Проект на Наредба за изменение и допълнение на Наредба № 18 от 23.07.2001 г. за сигнализация на пътищата с пътни знаци

Номер на консултация: #4584-K

Становище на ИПБ

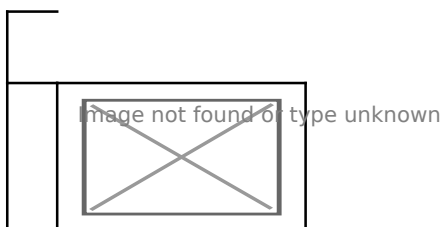
Прави се предложение към приложение №8 чл. 2, ал. 2, т. 4 и чл. 163 да бъде включен и следната табела T18.1 „принудително отстраняване на ППС“:

Предлага се и включването на T18.2 „поставяне на ограничителни средства“
